# TCS – Schulwegaudit

## Gemeinde Niederwil – AG

### Technischer Bericht

Abbildung 16 Schnelle Ankunft der Kinder mit dem Velo auf dem Schulgelände

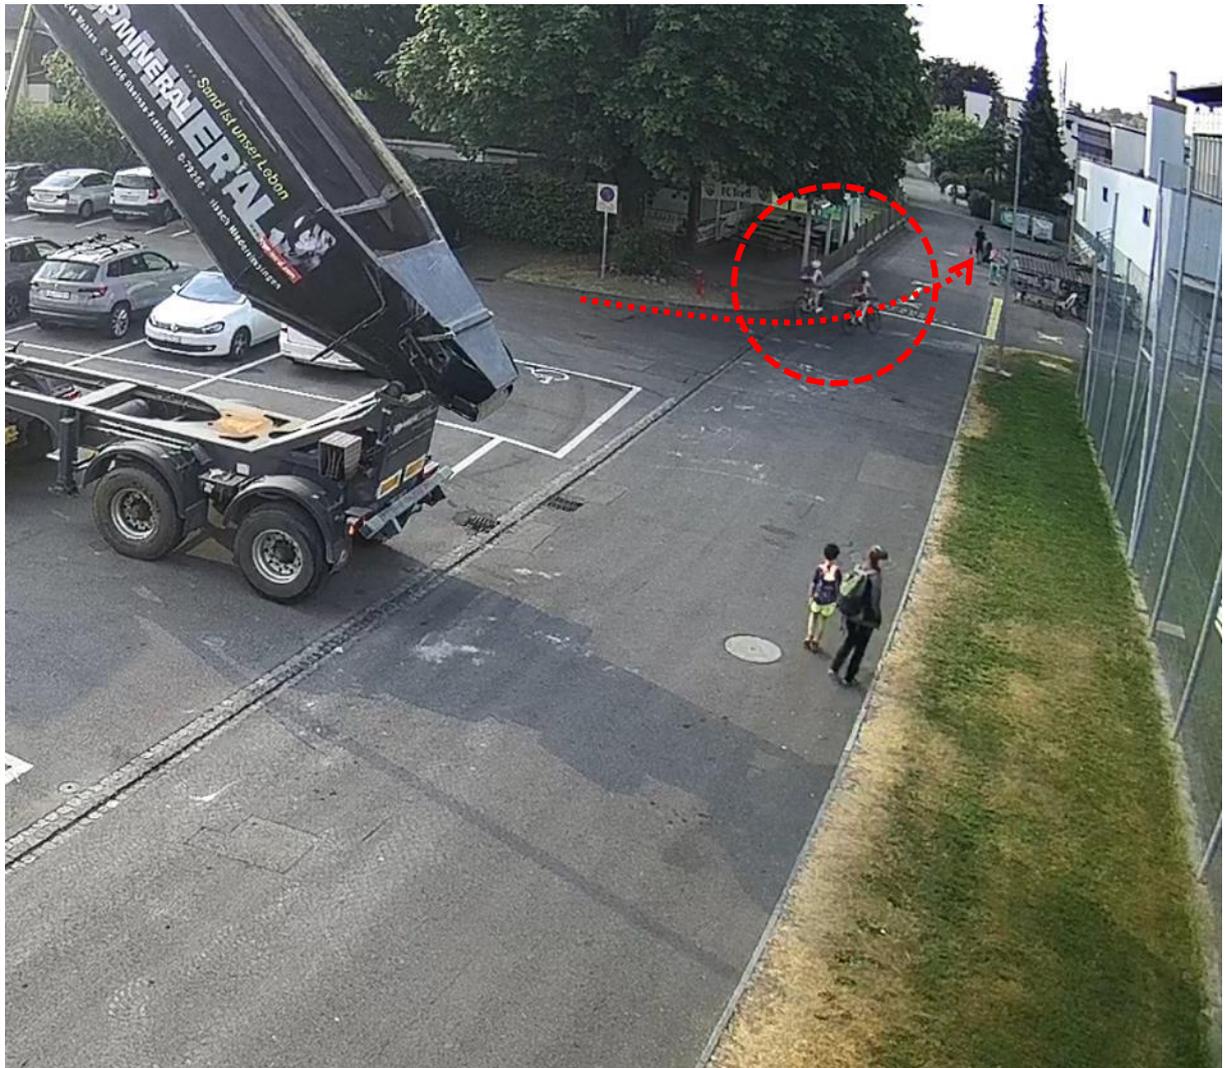
Einige Kinder kommen etwas schnell in einer Kurve kurz vor dem Schulgelände an, so dass es zu Konflikten mit Kleinkindern zu Fuss kommen kann. Es ist wichtig, dass die Sichtverhältnisse zumindest in Kurven immer gewährleistet sind. Es wird empfohlen, eine Verlangsamung bei der Einfahrt aufs Schulgelände zu erwirken. Durch eine abnehmbare Barriere oder einige bewegliche Pfosten (für Notfälle) kann dies erreicht werden. Zusätzlich verhindert diese Massnahme ein Absetzen von Kindern in diesem Bereich.

- Implementierung einer verlangsamenden, beziehungsweise entmutigenden Einrichtung für Elterntaxis vor dem Schulgelände: zum Beispiel abnehmbare Barriere oder bewegliche Pfosten. Der Notfallbedarf (zum Beispiel Arzt/Sanität) muss weiterhin sichergestellt sein.
- Ausreichende Sichtverhältnisse in Kurven jederzeit garantieren.
- Verstärkte Aufsicht durch das Schulpersonal (oder die Polizei) während des Unterrichtsbeginns und -endes.

Abbildung 17 Rückfahrmanöver von Schwerlastfahrzeugen auf dem Parkplatz

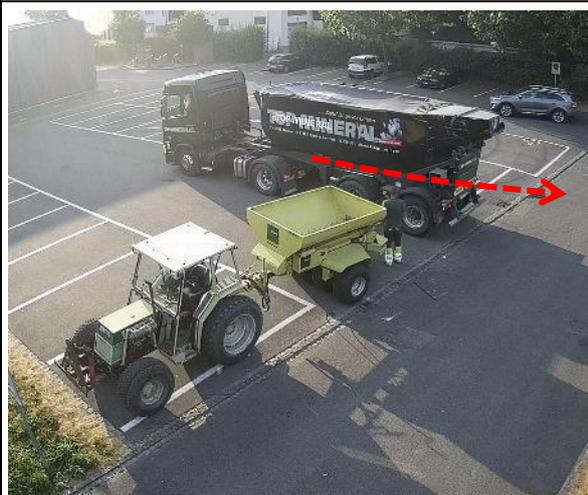
Das Rückwärtsmanöver von Lastkraftwagen wird zu einem kritischen Zeitpunkt (kurz vor Unterrichtsbeginn) mit möglicher Anwesenheit von Schülern beobachtet. Das Risiko ist erheblich, wenn ein kleines Kind direkt hinter das manövrierende Fahrzeug läuft und für den Fahrer nicht sichtbar ist. Zudem ist das Verhalten kleiner Kinder unvorhersehbar. Die Anwesenheit dieser Art von Schwerlastfahrzeugen ist aussergewöhnlich. Es wird empfohlen, dass solche Manöver ausserhalb der Zeiten des Unterrichtsbeginns und -endes durchgeführt werden.

- Anwesenheit und Manövrieren dieses Fahrzeugtyps nur ausserhalb der Zeiten des Unterrichtsbeginns und -endes zulassen.
- Verstärkte Aufsicht durch das Schulpersonal während des Unterrichtsbeginns respektive -endes.

Abbildung 20 Elterntaxi im Rückwärtsmanöver zum Wenden

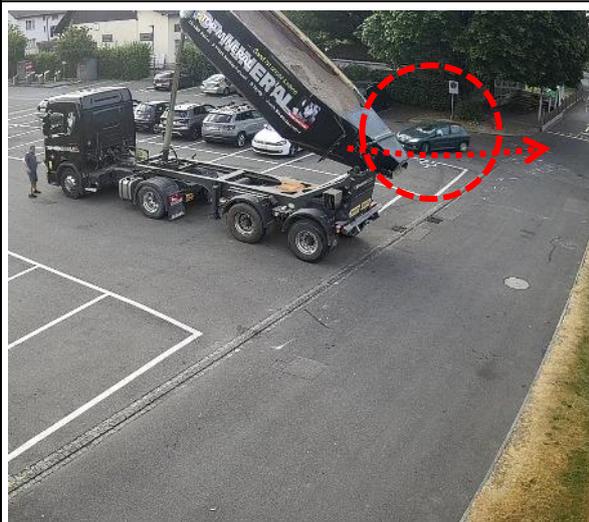
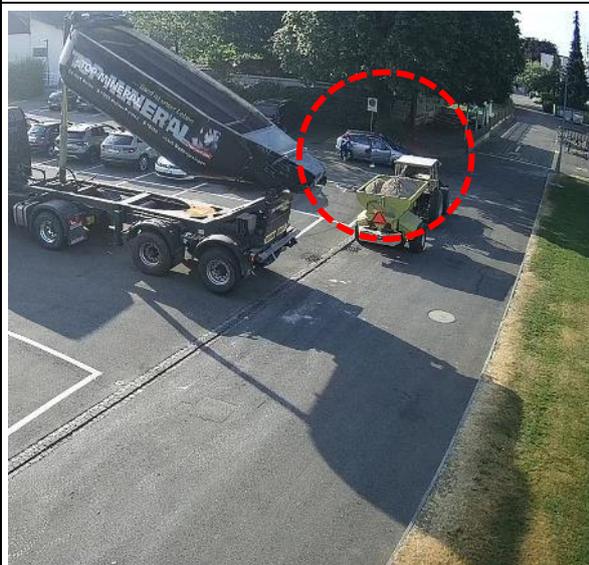
Mehrere Eltern wurden beobachtet, wie sie ihr Kind direkt vor dem Schuleingang absetzen. Diese Art von Halten geht häufig mit gefährlichen Manövern einher, wenn sich gleichzeitig Kinder auf dem Parkplatz aufhalten. Dies betrifft insbesondere Rückwärtsmanöver, bei denen ein kleines Kind hinter einem fahrenden Fahrzeug nicht immer sichtbar ist. Einige Eltern führen ihre Manöver schnell durch, ohne besonders auf die Umgebung zu achten.

- Eltern sensibilisieren, ihr Kind auf den letzten Metern zu Fuss zu begleiten, anstatt sie direkt am Eingang des Schulgeländes abzusetzen.
- Parkplatz mit einem «Kiss and Ride»-Konzept ergänzen, welches den Eltern erlaubt, ein Absetzen ohne Parkmanöver durchführen zu können.
- Verstärkte Aufsicht durch das Schulpersonal (oder die Polizei) während des Unterrichtsbeginns, respektive -endes.

Abbildung 24 *Wenig Schutz zwischen Schulgelände und Parkplatz*

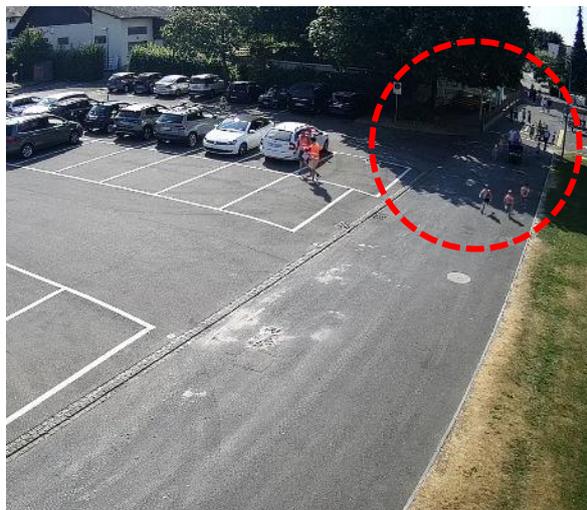
Derzeit gibt es keine Trennung zwischen Parkplatz und Schulgelände, so dass sich Kinder in den Pausen problemlos auf dem Parkplatz bewegen oder mit einem Ball spielen können. Zu Fuss Gehende oder kleine Kinder können mit manövrierenden Fahrzeugen in Konfliktsituationen geraten. Besonders Kleinkinder sind sich der Gefahren im Strassenverkehr kaum bewusst. Aktuell ist jedoch kein physisches Element vorhanden, um die jederzeitige Zufahrt von Arzt/Sanität zu gewährleisten.

- Implementierung einer physischen Trennung des Schulhofs vom Parkplatz (zum Beispiel abnehmbare Barriere), um zu verhindern, dass sich Kinder während der Pause auf dem Parkplatz bewegen oder spielen. Ein Notfallbedarf (zum Beispiel Arzt/Sanität) muss weiterhin sichergestellt sein.
- Verstärkte Aufsicht durch das Schulpersonal während des Unterrichtsbeginns, respektive -endes.

Abbildung 30 Defizite in Bezug auf Fussgängerstreifen im Perimeter

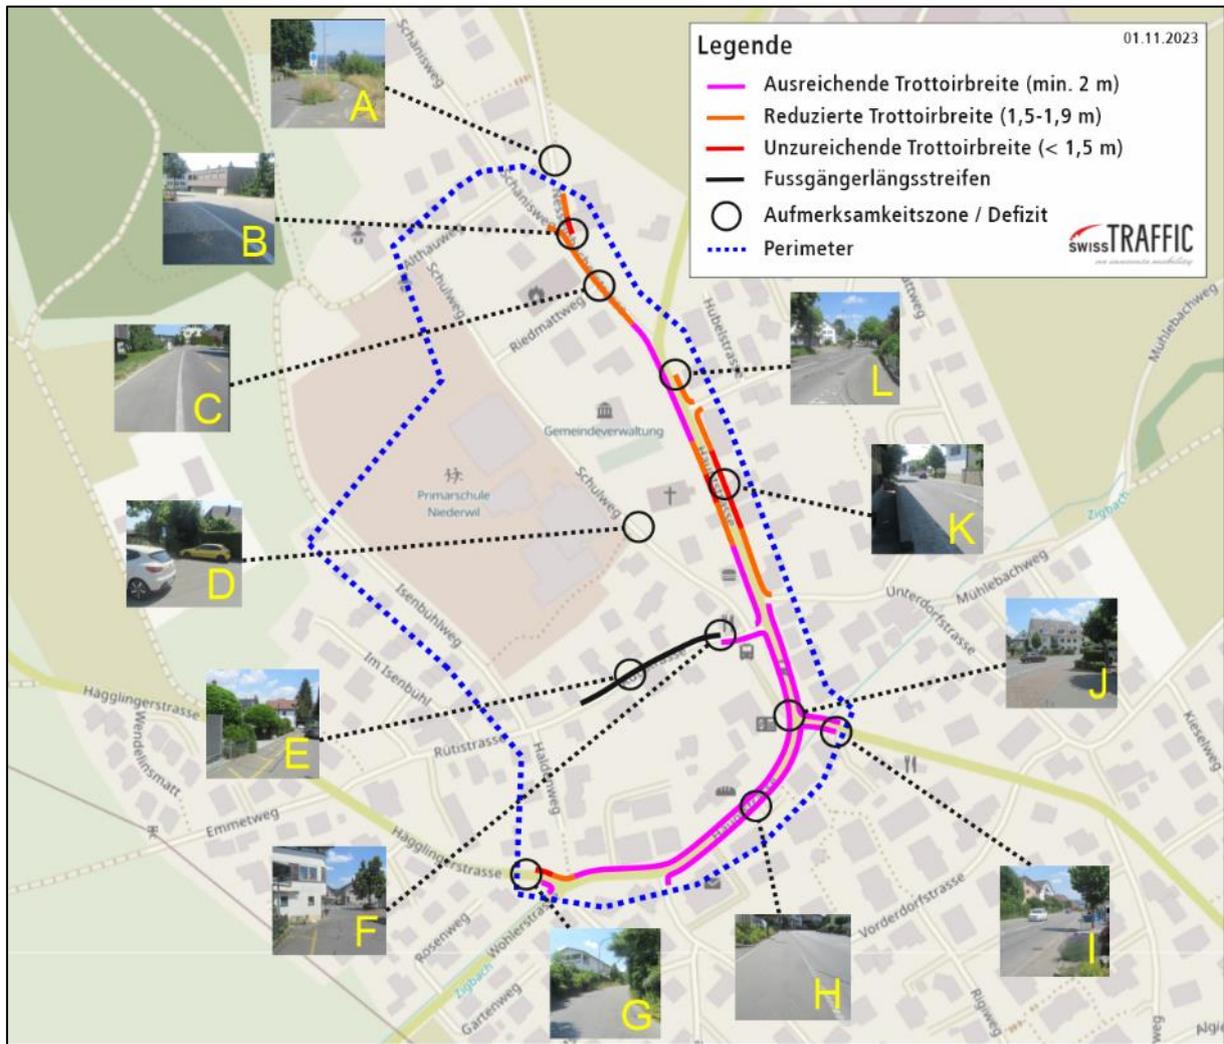
Strassenname: Nesselnbacherstrasse		Referenzkarte: A
Signalisierte Geschwindigkeit: 50 km/h	DTV (sofern bekannt): -	
	<p><b>Allgemeine Bemerkungen</b></p> <p>Die Fussgängerführung leitet zu einen kombinierten Rad-/Fussweg mit einer gemessenen Breite von ca. 2,20 m. Diese Breite reicht nicht aus, um die Sicherheit von Radfahrern und Fussgängern zu gewährleisten. Basierend auf den Angaben der Norm VSS-40 247 (und zum Beispiel Velostandard ZH) sollte die Breite bei geringem Fuss-/Radverkehr mindestens 3,50 m betragen. Hohes Gras stellt auch ein optisches Hindernis vor dem Radweg dar (mögliche Konflikte zwischen Fussgänger und Velos).</p>	
	<p><b>Vorgeschlagene Massnahmen</b></p> <ul style="list-style-type: none"> <li>▪ Wenn möglich, Breite des kombinierten Rad-/Fusswegs anpassen (vergrössern: mindestens 3,5 m).</li> <li>▪ Hohes Gras am Rand des Rad-/Fusswegs zurückschneiden oder entfernen (max. 60 cm).</li> </ul>

Strassenname: Nesselnbacherstrasse		Referenzkarte: B
Signalisierte Geschwindigkeit: 50 km/h	DTV (sofern bekannt): -	
	<p><b>Allgemeine Bemerkungen</b></p> <p>Die Kontinuität der Fussverkehrsführung auf dieser Strassenseite ist nicht gewährleistet: Fussgänger müssen die Fahrbahn an einer Stelle mit schlechten Sichtverhältnissen in einer Kurve überqueren. Es existiert keine Einrichtung, welche es Fussgängern ermöglichen würde, die Fahrbahn sicher zu überqueren.</p>	
	<p><b>Vorgeschlagene Massnahmen</b></p> <ul style="list-style-type: none"> <li>▪ Sichtverhältnisse innerhalb der Kurve verbessern (privaten Zaun anpassen, Vegetation schneiden).</li> <li>▪ Wenn möglich, Einrichtung einer Querungshilfe und Anpassung der Fahrbahnseiten (horizontaler Versatz), oder Fussverkehrsführung anpassen (zum Beispiel über den Schänisweg).</li> </ul>

Strassenname: Nesselnbacherstrasse		Referenzkarte: C
Signalisierte Geschwindigkeit: 50 km/h	DTV (sofern bekannt): -	
	<p><b>Allgemeine Bemerkungen</b></p> <p>Die Randsteine zwischen Trottoir und Fahrbahn sind über eine erhebliche Länge sehr niedrig (ca. 2-3 cm) oder kaum vorhanden: die Sicherheit der Fussgänger ist daher nicht ausreichend gewährleistet.</p>	
	<p><b>Vorgeschlagene Massnahmen</b></p> <ul style="list-style-type: none"> <li>▪ Randsteine etwas anpassen (ca. 10-12 cm, wenn keine private Zufahrt vorhanden ist).</li> </ul>

<b>Strassenname: Schulweg</b>	<b>Referenzkarte: D</b>
Signalisierte Geschwindigkeit: 50 km/h	DTV (sofern bekannt): -
	<p><b>Allgemeine Bemerkungen</b></p> <p>Mehrere mit der Kirche verbundene Parkplätze zwingen zu Manövern mit schlechter Sicht auf den Schulweg. Dies verursacht Verkehr auf dem Schulweg, der von Kindern stark genutzt wird. Wenn möglich, soll eine bessere Alternative für die an die Kirche angrenzenden Parkplätze gefunden werden.</p>
	<p><b>Vorgeschlagene Massnahmen</b></p> <ul style="list-style-type: none"> <li>▪ Eventuell als Alternative 3-4 Plätze auf dem Parkplatz der Gemeindeverwaltung oder im Zentrum anbieten.</li> <li>▪ Im Rahmen einer Fahrbahnsanierung verbessern (Anordnung der Parkplätze).</li> </ul>

<b>Strassenname: Rütistrasse</b>	<b>Referenzkarte: E</b>
Signalisierte Geschwindigkeit: 50 km/h	DTV (sofern bekannt): -
	<p><b>Allgemeine Bemerkungen</b></p> <p>Die Fussverkehrsführung entlang der Rütistrasse wird nur über einen Längsstreifen für Fussgänger angeboten. Für die Breite der Längsstreifen wird ca. 1,30 m gemessen. Dieser Streifen lädt oft dazu ein, bei schlechten Sichtverhältnissen an den Rändern von Privatgrundstücken entlangzugehen. Fussgänger sind gefährdet, besonders da die Breite der Fahrbahn gering ist (ca. 3,40 m).</p>
	<p><b>Vorgeschlagene Massnahmen</b></p> <ul style="list-style-type: none"> <li>▪ Studie über eine Begegnungszone, ODER</li> <li>▪ Studie über die Rütistrasse mit der Einrichtung eines Trottoirs.</li> <li>▪ Zumindest die Sichtverhältnisse am Rande privater Grundstücke verbessern.</li> </ul>

<b>Strassenname: Rütistrasse</b>	<b>Referenzkarte: F</b>
Signalisierte Geschwindigkeit: 50 km/h	DTV (sofern bekannt): -
	<p><b>Allgemeine Bemerkungen</b></p> <p>Die Überquerung des Längsstreifens für Fussgänger auf die andere Strassenseite erfolgt bei schlechten Sichtverhältnissen hinter der Gebäudeecke L'angolo. Ein Fussgänger ist für den Autofahrer nicht rechtzeitig sichtbar.</p> <p><b>Vorgeschlagene Massnahmen</b></p> <ul style="list-style-type: none"> <li>▪ Studie über eine Begegnungszone, ODER</li> <li>▪ Studie über die Rütistrasse mit der Einrichtung eines Trottoirs (zum Beispiel abwärts).</li> <li>▪ Anpassung der Betriebs- und Gestaltungskonzepte.</li> </ul>

<b>Strassenname: Hägglingerstrasse</b>	<b>Referenzkarte: G</b>
Signalisierte Geschwindigkeit: 50 km/h	DTV (GIS AG, 2015): 1'073 Fz./Tag
	<p><b>Allgemeine Bemerkungen</b></p> <p>Auf dieser Strasse müssen sich Fussgänger die Fahrbahn mit motorisierten Fahrzeugen teilen. Fussgänger sind in Kurven auf dieser derzeit auf 50 km/h begrenzten Fahrbahn nicht immer ausreichend wahrnehmbar: einige Vegetation in Kurven verringert die Sichtverhältnisse. Fussgänger sind daher auf der Fahrbahn kaum geschützt.</p> <p><b>Vorgeschlagene Massnahmen</b></p> <ul style="list-style-type: none"> <li>▪ Jegliche Sichthindernisse in Kurven (zum Beispiel Büsche/Vegetation) beseitigen.</li> <li>▪ Anpassung der Betriebs- und Gestaltungskonzepte (zum Beispiel Tempo-30-Zone oder Abschnitt 30 km/h).</li> <li>▪ Langfristige Gestaltung für Fussgänger einrichten.</li> </ul>

<b>Strassenname: Hauptstrasse</b>	<b>Referenzkarte: H</b>
Signalisierte Geschwindigkeit: 50 km/h	DTV (GIS AG, 2023): ca. 5'000 Fz./Tag
	<p><b>Allgemeine Bemerkungen</b></p> <p>Die Randsteine zwischen Trottoir und Fahrbahn sind nochmals über eine gewisse Länge sehr niedrig (ca. 2-3 cm) oder kaum vorhanden: Die Sicherheit der Fussgänger ist daher nicht ausreichend gewährleistet.</p> <p><b>Vorgeschlagene Massnahmen</b></p> <ul style="list-style-type: none"> <li>▪ Randsteine etwas anpassen (ca. 10-12 cm, wenn keine private Zufahrt vorhanden ist).</li> </ul>

Abbildung 31 Defizite in Bezug auf Velowege im Perimeter

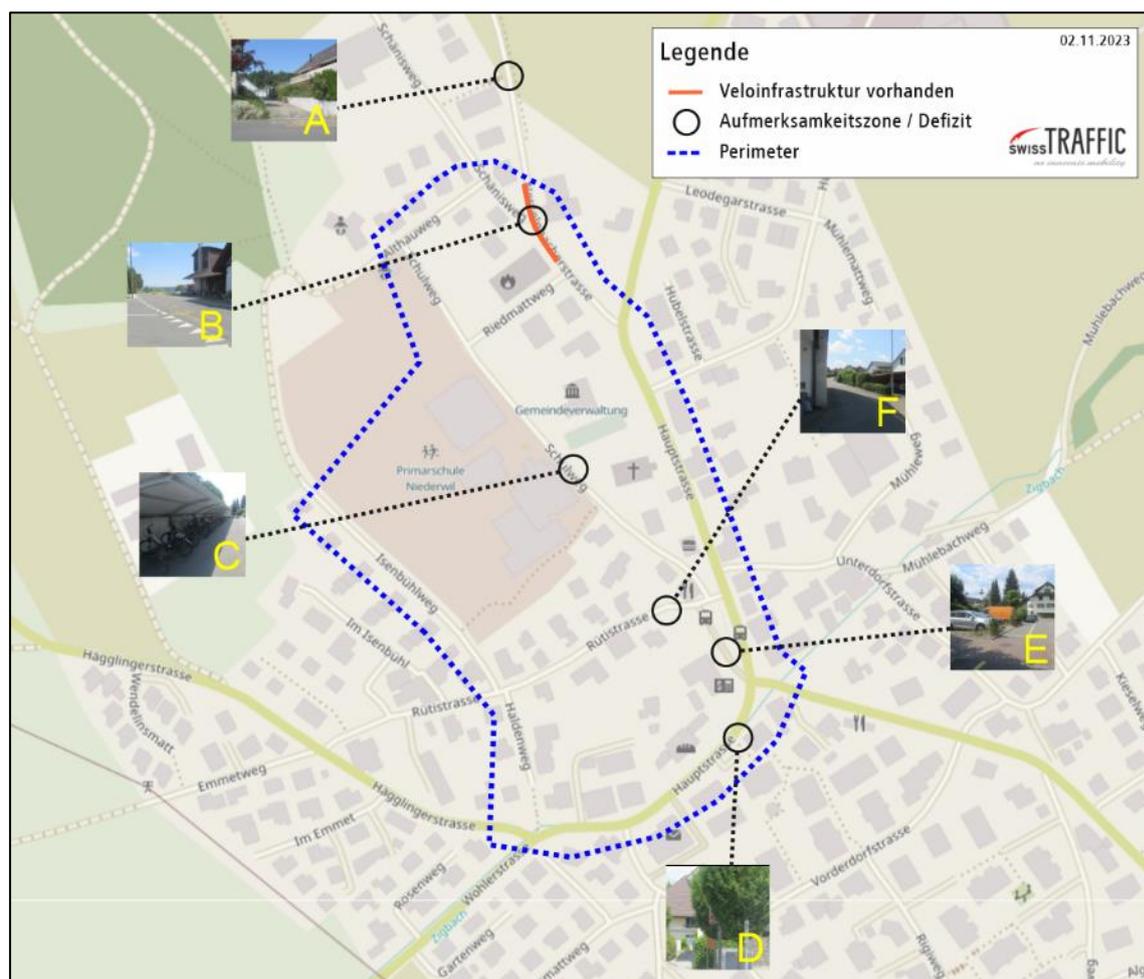
<b>Strassenname: Nesselnbacherstrasse</b>		<b>Referenzkarte: A</b>	
Signalisierte Geschwindigkeit: 50 km/h		DTV (sofern bekannt): -	
		<p><b>Allgemeine Bemerkungen</b></p> <p>Die Sichtverhältnisse auf dem Radstreifen sind von bestimmten privaten Zufahrten aus schlecht (ca. 5-10 m statt mindestens 15 m bei einer Längsneigung von 2 % nach VSS-40 273a): Es kann zu einer Kollision zwischen einem die Zufahrt verlassenden Fahrzeug und einem Radfahrer auf dem Radstreifen kommen.</p> <p><b>Vorgeschlagene Massnahmen</b></p> <ul style="list-style-type: none"> <li>▪ Ein- und Ausfahrten von der Nesselnbacherstrasse verhindern und die Zufahrt vom Schänisweg aus bevorzugen.</li> <li>▪ Verbesserung der Sichtverhältnisse von der privaten Zufahrt aus (Mauer modifizieren, Büsche schneiden).</li> </ul>

Abbildung 33 Defizite bezüglich der Signalisation und Markierung im Perimeter

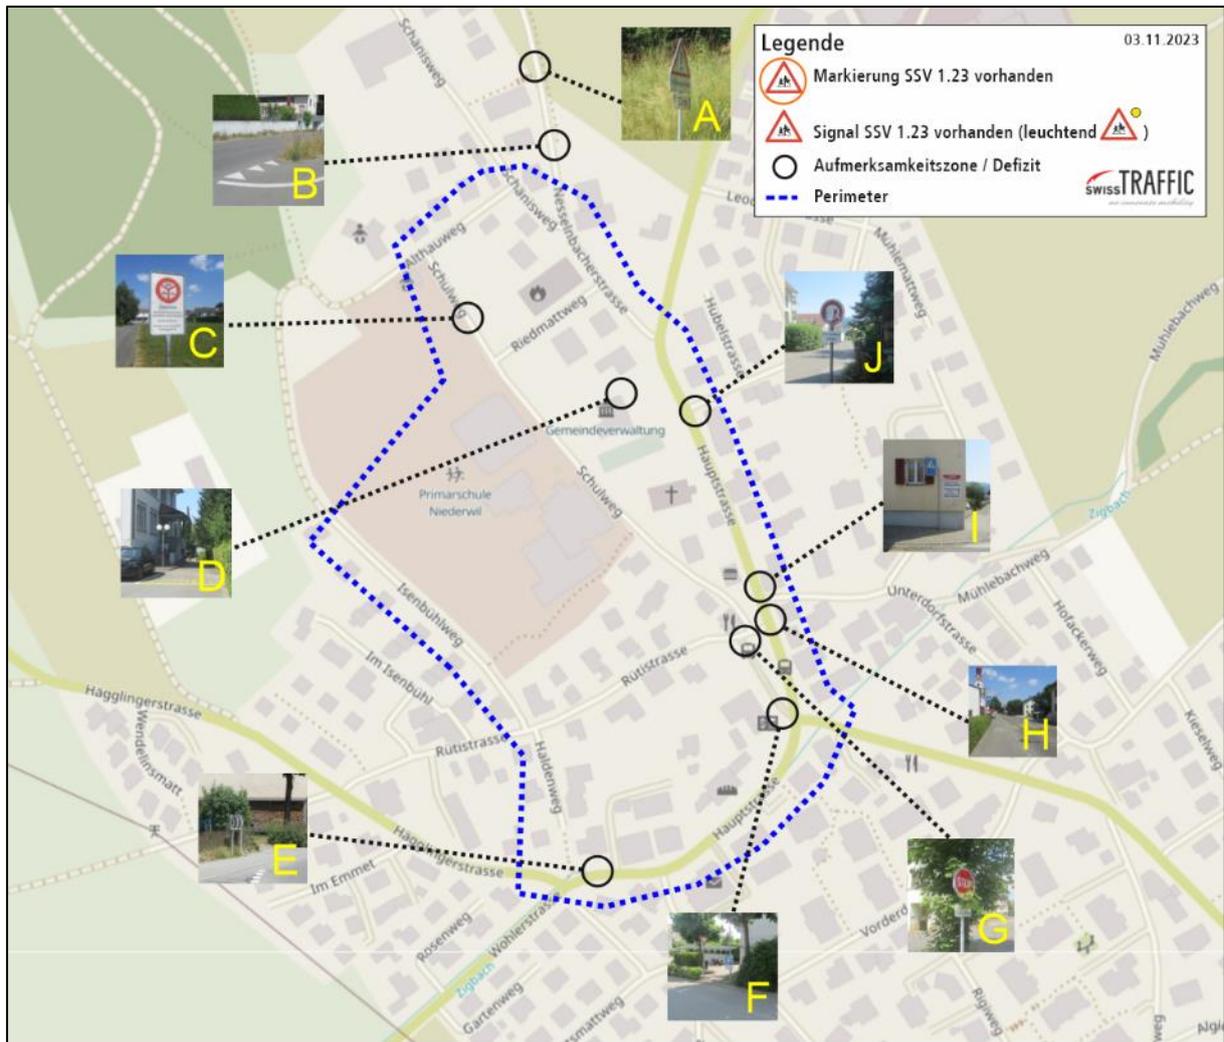
<b>Strassenname: Nesselnbacherstrasse</b>		<b>Referenzkarte: A</b>	
Signalisierte Geschwindigkeit: 50 km/h		DTV (sofern bekannt): -	
		<b>SSV Signal-Nr./SSV Markierungs-Nr.: 1.30</b>	
		<b>Allgemeine Bemerkungen</b>	
		<p>Ein Gefahrensignal SSV 1.30 mit Zusatztafel «Schulwegquerungen» soll die besondere Aufmerksamkeit der Verkehrsteilnehmer lenken, jedoch ist im gesamten Perimeter kein Signal SSV 1.23 «SCHULE» oder eine gleichartige Markierung sichtbar. Das Signal ist zudem stark verschmutzt und kaum wahrnehmbar (auch beim Signal SSV 4.11 in der Nähe).</p>	
		<b>Vorgeschlagene Massnahmen</b>	
		<ul style="list-style-type: none"> <li>▪ Zumindest entsprechende Sauberkeit der Signale SSV 1.30 und 4.11 gewährleisten.</li> <li>▪ Vielmehr ist für eine bessere Hervorhebung des Schulgeländes durch Signale und Markierungen SSV 1.23 «SCHULE» zu sorgen.</li> <li>▪ Unbedingt die Vegetation zurückschneiden.</li> </ul>

<b>Strassenname: Hauptstrasse</b>		<b>Referenzkarte: D</b>	
Signalisierte Geschwindigkeit: 50 km/h		DTV (GIS AG, 2023): ca. 5'000 Fz./Tag	
		<b>SSV Signal-Nr./SSV Markierungs-Nr.: -</b>	
		<b>Allgemeine Bemerkungen</b> Eine Zufahrt für Arzt oder Sanität ist über die Gemeindeverwaltung möglich. Es stellt sich dann die Frage, ob eine zweite Zufahrt dieser Art auch vom Parkplatz Schulweg (Riedmattweg) aus notwendig ist. Eine «Sperrung» dieser Zufahrt vom Parkplatz (oder die Installation einer abnehmbaren/beweglichen Schranke) würde die Nutzung durch Elterntaxis verhindern.	
		<b>Vorgeschlagene Massnahmen</b> <ul style="list-style-type: none"> <li>▪ Notwendigkeit einer zweiten Zufahrt «Arzt/Sanität» vom Parkplatz Riedmattweg prüfen, und falls nicht erforderlich, den Einbau einer abnehmbaren/beweglichen Schranke vorschlagen.</li> </ul>

<b>Strassenname: Rütistrasse</b>		<b>Referenzkarte: G</b>	
Signalisierte Geschwindigkeit: 50 km/h		DTV (sofern bekannt): -	
		<b>SSV Signal-Nr./SSV Markierungs-Nr.: 3.01</b>	
		<p><b>Allgemeine Bemerkungen</b></p> <p>Das Signal SSV 3.01 «Stop» vom Parkplatz ist durch mehrere Äste teilweise verdeckt und daher schlecht sichtbar. Der Hinweis «Spiegel beachten» beispielsweise ist schwer lesbar.</p>	
		<p><b>Vorgeschlagene Massnahmen</b></p> <ul style="list-style-type: none"> <li>▪ Vegetation beseitigen und/oder Äste zurückschneiden.</li> <li>▪ Nützlichkeit der Ergänzungsplatte überprüfen.</li> </ul>

<b>Strassenname: Schulweg</b>		<b>Kartenreferenz: PC</b>	
Signalisierte Geschwindigkeit: 50 km/h		DTV (sofern bekannt): -

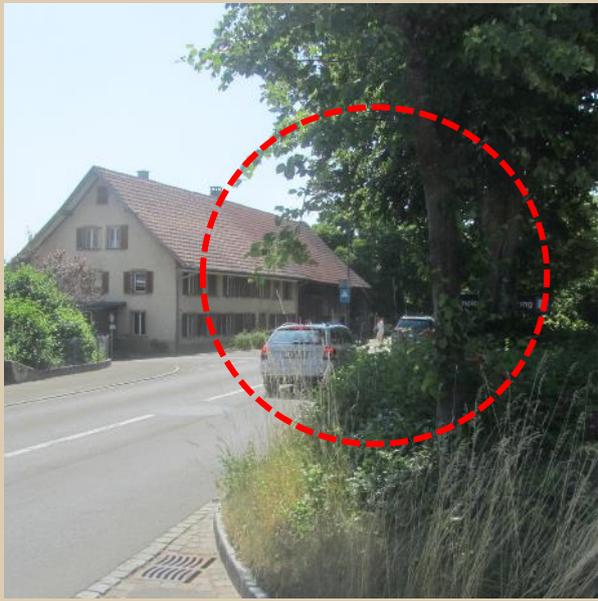
<p>Parksystem und Parkdauer: öffentlich; meistens begrenzt (zum Beispiel max. 4 Std.)  Anordnung der Parkplätze: Senkrecht-/Schrägparkfelder  Anzahl Parkplätze (geschätzt): 40  Art der Infrastruktur: auf Plätzen</p>			
<p><b>Beobachtungen</b></p> <p>Parkmöglichkeiten in der Nähe des Schulgeländes bergen aufgrund der Anwesenheit junger Schulkinder gewisse Risiken: Bei den schrägen Parkplätzen rechts der Kirche handelt es sich um Rückwärtsmanöver mit schlechter Sicht zwischen zwei Fahrzeugen. Einige kleine Kinder sind während der Manöver möglicherweise nicht ausreichend sichtbar. Das Gleiche lässt sich von den senkrechten Plätzen auf dem Parkplatz vor der Schule aus beobachten. Allerdings besteht durch das unerwünschte Verhalten einiger Eltern ein zusätzliches Risiko: Manche halten in der Nähe des reservierten Platzes «Arzt/Sanität» oder praktisch auf dem Schulhof.</p>			
<p><b>Vorgeschlagene Massnahmen</b></p> <ul style="list-style-type: none"> <li>▪ Verlegung des Parkplatzes Schulweg vor der Kirche: Stattdessen eventuell 3-4 Plätze auf dem Parkplatz der Gemeindeverwaltung oder im Zentrum anbieten.</li> <li>▪ Halten vor dem Schulhof oder am reservierten «Arzt/Sanität»-Platz vermeiden: zum Beispiel abnehmbare Barriere oder bewegliche Pfosten errichten.</li> <li>▪ Verstärkte Aufsicht auf dem Schulweg zu Beginn und Ende des Unterrichts.</li> </ul>
